EXP. VSC-055-23
ASOCIACION TEXTIL BUESACO
MUNCIPIO DE BUESACO

RESOLUCIÓN No._____

Por medio de la cual se Otorga un Permiso de Vertimientos

Que una vez efectuada la visita el **26 de febrero de 2024** tal como consta en el **Informe Técnico No. 065/2024 del 27 de febrero de 2024** y evaluada la documentación aportada, el Equipo Técnico de la Subdirección de Conocimiento y Evaluación Ambiental de **CORPONARIÑO** emitió el **Concepto Técnico No. 202/2024 del 27 de febrero de 2024**, donde conceptuó:

Gráfica 1. *Comportamiento Demanda Biológica de Oxígeno.*

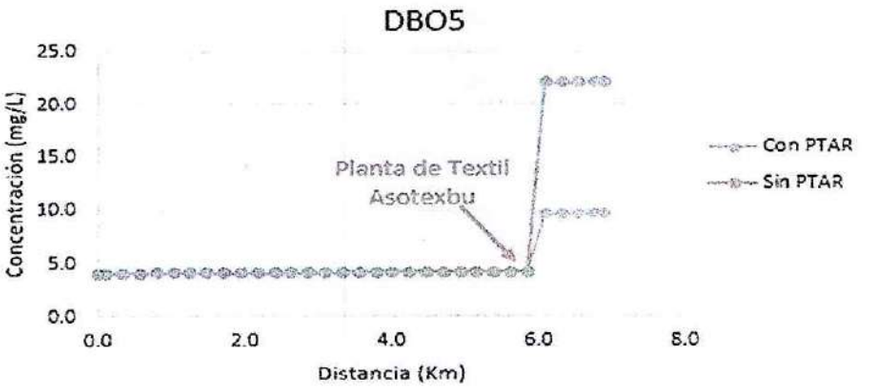
Como se puede observar en la gráfica 1, los valores de Demanda Biológica de Oxígeno en la Quebrada Chacapamba después de la descarga del vertimiento sin previo tratamiento aumentan considerablemente aguas abajo las concentraciones de materia orgánica hasta llegar a unos valores de 22.12 mg/L. No obstante, con la implementación de la PTAR y el STAR ayudará a mitigar dicha contaminación en la fuente receptora.

***Gráfica 2.** Comportamiento de Solidos Suspendidos Totales.*

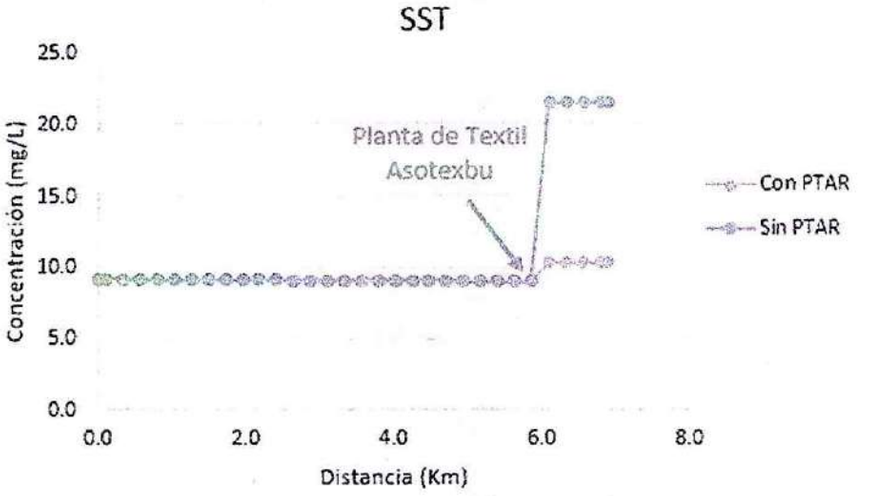
En la gráfica 2, las concentraciones de Solidos Suspendidos Totales con la construcción de un sistema de tratamiento, ayudará a conservar las condiciones naturales de la fuente, por lo cual, se presenta una reducción considerable aguas abajo del vertimiento con unos valores de 21.50 mg/L. Por otra parte, es de resaltar que dichas concentraciones son elevadas sobre el afluente.

***Gráfica 3.** Comportamiento Demanda Biológica de Oxígeno.*

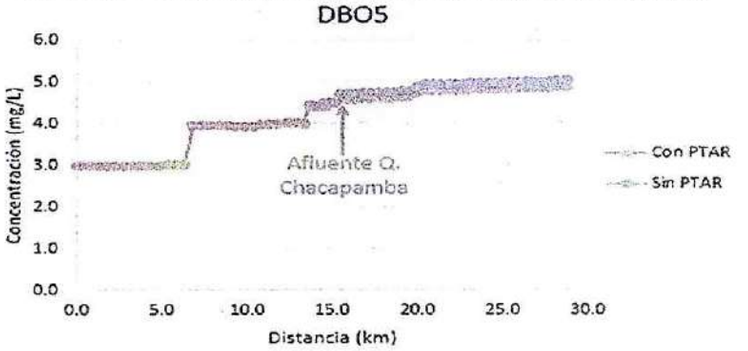
Con respecto al cauce principal y como se indica en la gráfica 3, después de la entrada de la Quebrada Chacapamba a partir de la abscisa 15.43 km, se presenta aguas abajo una reducción de las concentraciones de DBO sobre el Río Buesaquito, lo cual se deberá al tratamiento de las aguas residuales de acuerdo al diseño presentado por el Representante Legal del proyecto.

Gráfica 4. *Comportamiento de Solidos Suspendidos Totales.*

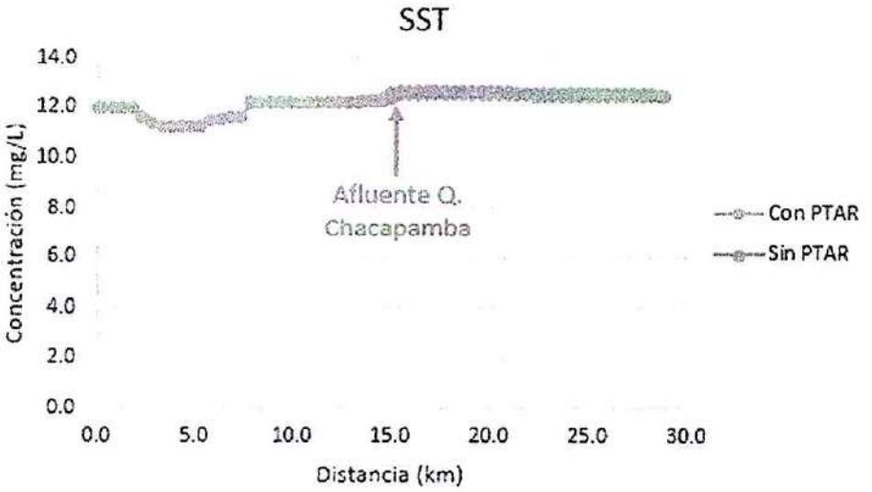
En la gráfica 4, las concentraciones de Solidos Suspendidos Totales con la construcción de un sistema de tratamiento, ayudará a mitigar y minimizar los impactos negativos por la generación de las aguas residuales del proyecto.

Gráfica 5. *Comportamiento del Oxígeno Disuelto.*

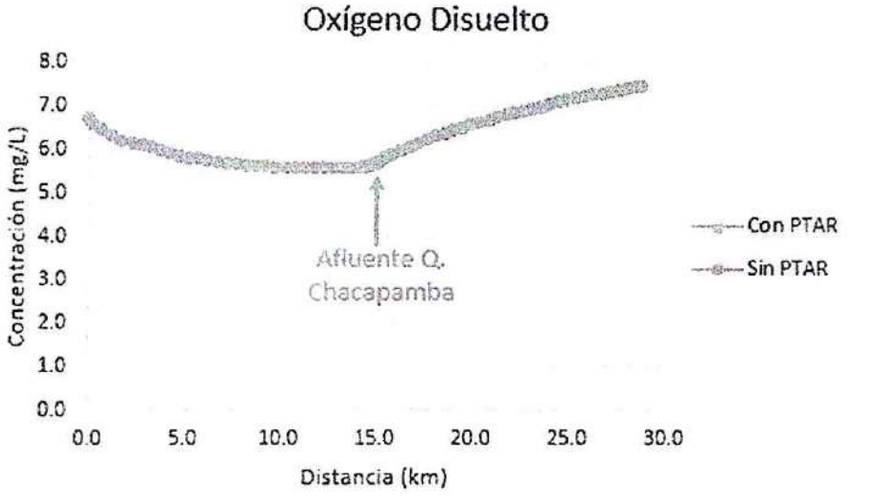
Como se observa en la gráfica 5, no presenta cambios considerables que altere la calidad del oxígeno disuelto sobre el Río Buesaquito, sin embargo, es de resaltar que con la implementación del sistema de tratamiento ayudará a proteger y conservar la calidad del agua del Río de mención.

De acuerdo a los resultados de modelación de calidad, se concluye que estas NO permiten alcanzar los objetivos de calidad del Río Buesaquito, lo cual indican un incumplimiento en términos de DBO ≤ 4.0 mg/L, SST ≤ 5.0 mg/L y de OD ≥ 6.5 mg/L para el tercer tramo definido como uso Agrícola en el Plan de Ordenamiento del Recurso Hídrico del Río de mención. Sin embargo, considerando el desarrollo socioeconómico del municipio y teniendo en cuenta que dicha propuesta va encaminada al cuidado y sostenibilidad del medio ambiente, es posible realizar las descargas del vertimiento identificado en ciertas condiciones muy restrictivas, en donde el proyecto estará sujeto a ajustes o a modificaciones con el fin de llevar a cabo un adecuado manejo ambiental del recurso hídrico.
